## **Vragen en antwoorden van Hoofdstuk 7**

***Figuur 1: Schematische weergave van de beschouwde opties '4.x' voor het aspect 'monolieten'.***

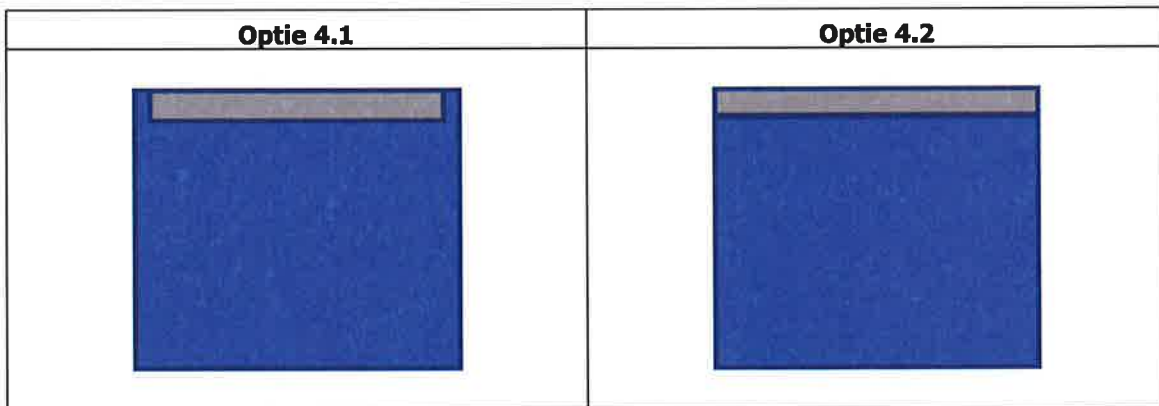
De optimalisering van de bescherming door ontwerp en realisatie is in hoofdstuk 7 niet aangetoond. Het gebruik van het concept van de monoliet in gewapend beton, zijn dimensionering en de keuze van de verankeringen moeten aan dit principe voldoen. FANC/Bel V vragen NIRAS om de optimalisering van de bescherming door het concept en de realisatie aan te tonen voor een eerste Wetenschappelijke Raad. Zie in dit verband ook §2.4 van [8].

De optie 4.2 heeft een betere performantie: door een deksel te voorzien dat de monoliet volledig overkapt kan er op geen enkele wijze water infiltreren tussen het deksel en de bovenkant van de caisson, iets wat bij optie 4.1 niet volledig uitgesloten kan worden.

Het is echter veel moeilijker een correcte opvulling van de monolieten met mortel te garanderen met optie 4.2 (De overloop van de mortel doorheen het deksel zoals voorzien in het huidige ontwerp is niet mogelijk met optie 4.2). Mechanische belasting zou in dat geval bovendien niet enkel overgebracht worden via de caissons, maar ook door de mortel en het afval. In geval van slechte opvulling van de monolieten met mortel, kunnen op die manier de deksels van de caissons beschadigd geraken. Bovendien is het mogelijk dat de deksels hierdoor niet perfect horizontaal liggen, wat het plaatsen van de monolieten en de stapeling ervan in de modules van de berging bemoeilijkt.

Omwille van bovenstaande redenen wordt optie 4.1 daarom beschouwd als de meest optimale. De robuustheid van optie 4.2 is minderwaardig aan die van optie 4.1 en bovendien zijn de onzekerheden met betrekking tot de uitvoering van het ontwerp minder belangrijk.

*Figuur 3: Maximale drukkrachten in de monolieten tijdens elk van de drie simulaties.*

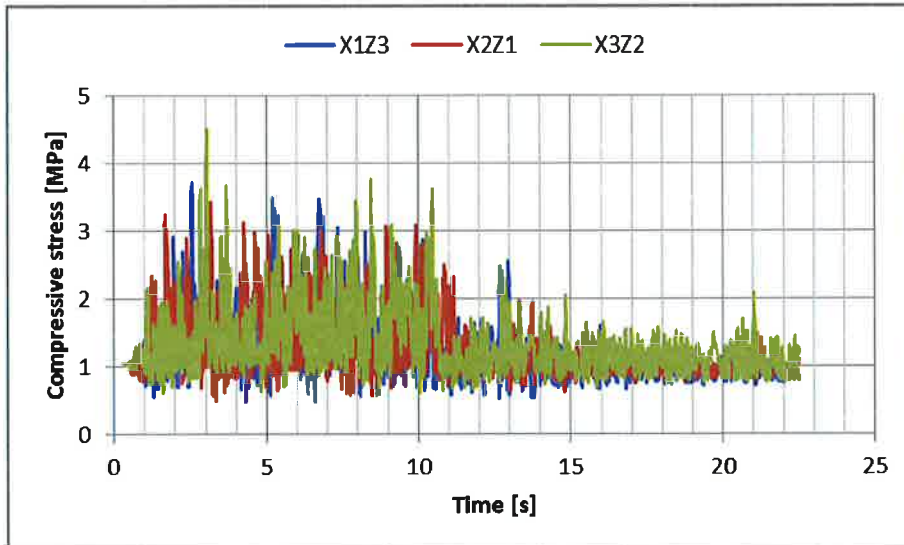
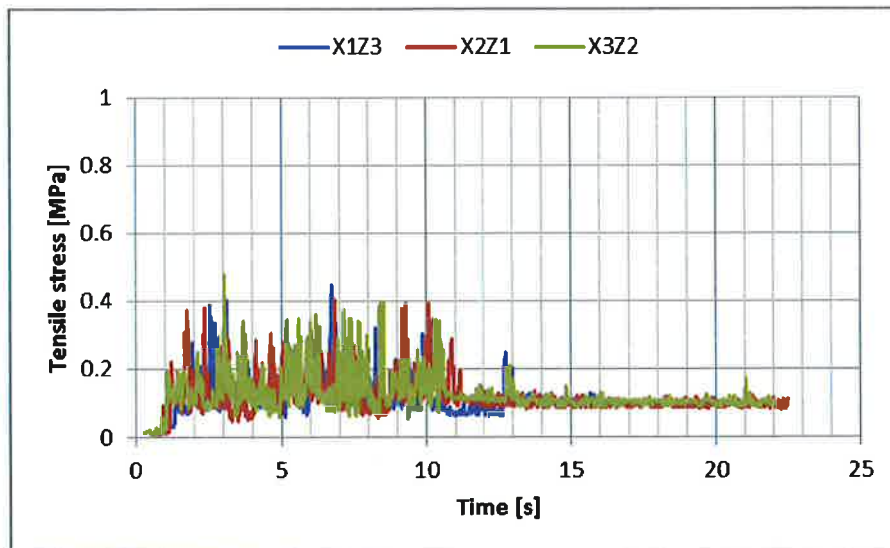
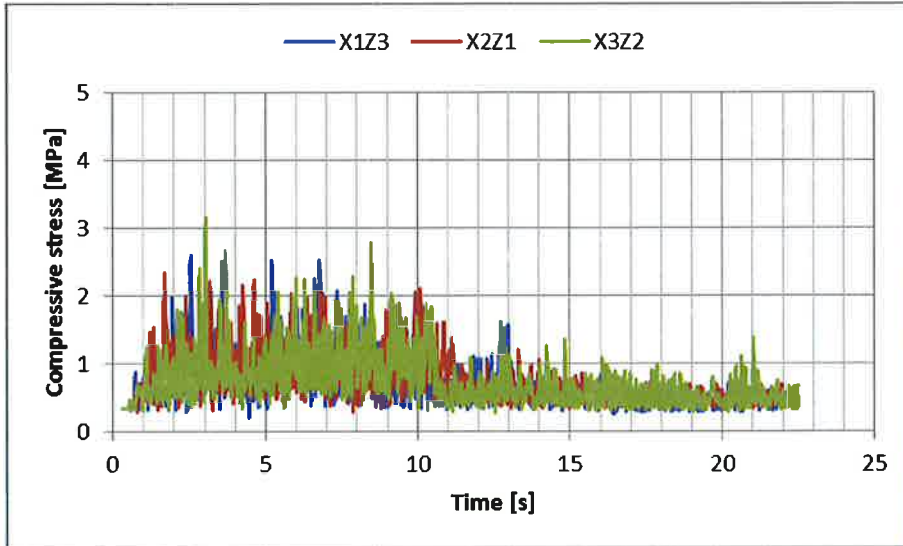
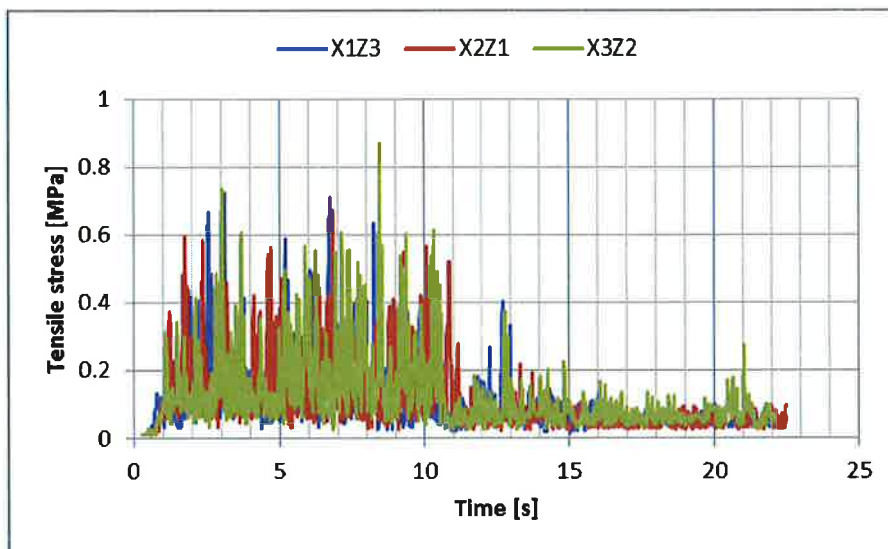
NIRAS heeft de monolieten niet seismisch gekwalificeerd via een analyse. Het stelt als seismische kwalificatie een valtest voor. FANC/Bel V achten deze valtest (en de vergelijking van de maximumsnelheid bij de impact) geen bevredigende seismische kwalificatietest. Ze houdt immers geen rekening met een mogelijke opeenstapeling van schade vanwege de cycliciteit van de schokken bij een aardbeving. FANC/Bel V vragen NIRAS om voor een eerste Wetenschappelijke Raad de monolieten te onderwerpen aan een seismische kwalificatie door analyse of door een test die representatief is voor de verwachte omstandigheden bij een aardbeving.

Het model beschouwt de zwaarste monolieten: Type III monolieten van 20 ton. De monolieten staan op 5 cm van elkaar en de tussenruimtes zijn opgevuld met een elastisch materiaal (in de realiteit: fijn grind). Er wordt een wrijvingscoëfficiënt van 0.2 gehanteerd tussen alle onderdelen van het model: monolieten, opvulmateriaal in de tussenruimtes, afschermingsplaten, modules, zand-cement ophoging en de afdekking. Het model wordt onderworpen aan de DBE350 (= ontwerp-aardbeving met een terugkeerperiode van 8575 jaar). Er werden 3 simulaties uitgevoerd met telkens een verschillende tijdsreeks-combinatie. Voor elk van de combinaties wordt het verloop van de druk- en trekspanningen in de monolieten en de afschermingsplaten berekend (zie Figuur 3 en Figuur 4 voor de spanningen in de monolieten en Figuur 5 en Figuur 6 voor de spanningen in de afschermingsplaten). De maximale berekende druk- en

trekspanning bedraagt respectievelijk 4,49 MPa en 0,48 MPa in de monolieten en 3,16 MPa en 0,87 MPa in de afschermingsplaten.

Om rekening te houden met de component loodrecht op het gesimuleerde vlak, wordt volgens de richtlijnen van [2] de maximale waarde vermenigvuldigd met 1,3. Voor de monolieten geeft dit een maximale berekende drukspanning van 5,84 MPa en een maximale berekende trekspanning van 0,62 MPa. Voor de afschermingsplaten geeft dit een maximale berekende drukspanning van 4,11 MPa en een maximale berekende trekspanning van 1,13 MPa.

Om de berekende spanningen te toetsen wordt gekeken naar de sterkteklasse: C40/50. De karakteristieke druksterkte en treksterkte op 28 dagen zijn bijgevolg respectievelijk 40 MPa en 2,5 MPa. Aangezien de monolieten op het moment van dit belastingsgeval minstens 20 jaar oud zullen zijn, worden de karakteristieke sterktes conform [3] verhoogd tot 50 MPa en 2,8 MPa. In accidentele situaties moet de karakteristieke sterkte gedeeld worden door een partiële veiligheidsfactor van 1,2. **De toelaatbare druk- en trekspanning bedragen bijgevolg respectievelijk 42 MPa en 2,3 MPa. De berekende maximale druk- en trekspanningen zijn dus met marge (~factor 2 tot 10) lager dan de toelaatbare spanningen.**
